改善箇所説明図②

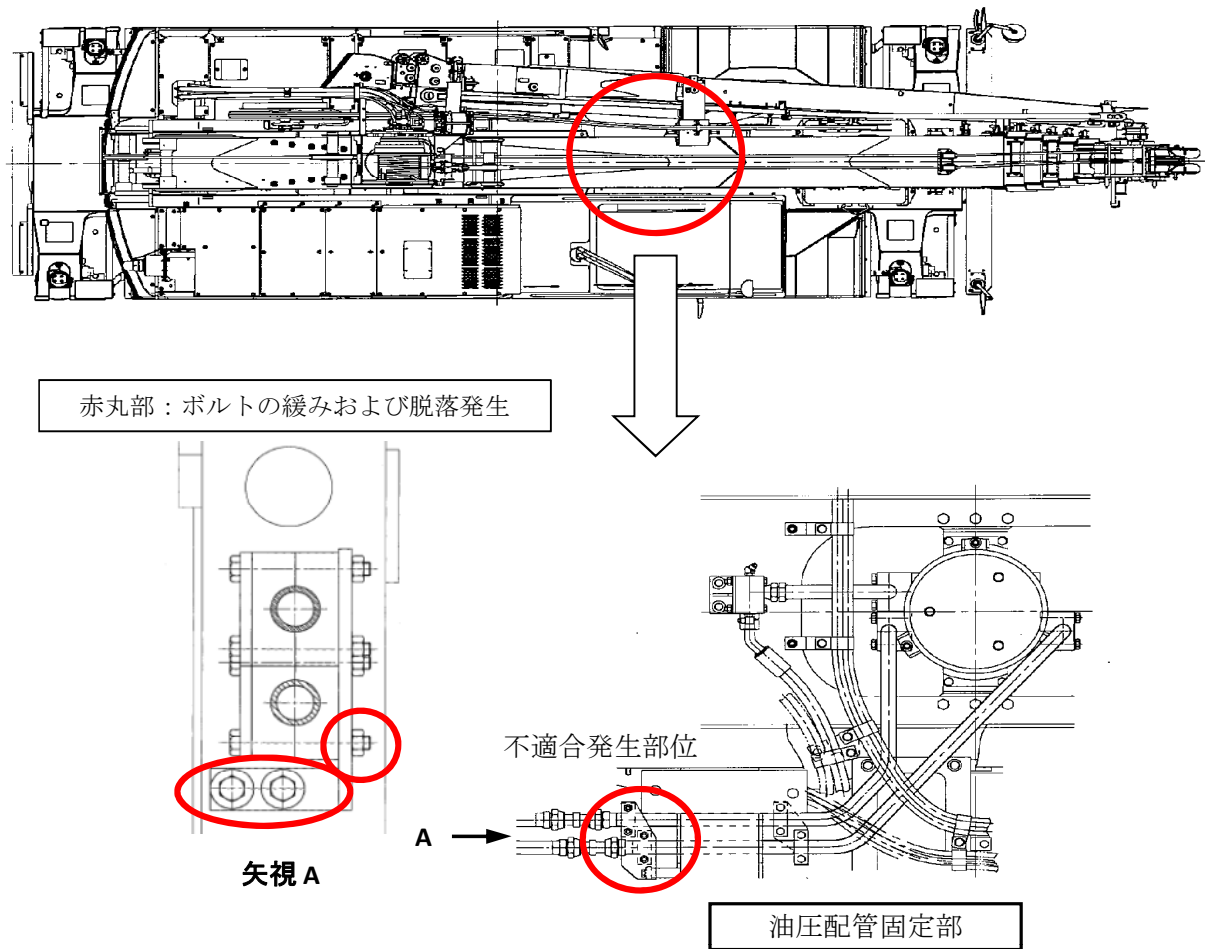
動力伝達装置の油圧配管（走行用）において、油圧配管を固定している取付ボルトの緩み防止が十分でなく、油圧脈動による振動でボルトの緩みや脱落が生じるものがある。そのため、そのまま使用を続けると、走行用油圧配管が損傷して作動油が漏れるおそれがある。

全車両、配管を固定している取付ボルトに緩み止めの処置を追加する。また、不具合発生部位以外の走行配管を固定している取付ボルトについても点検を行い、緩みのある場合は緩み止めの処置を行う。
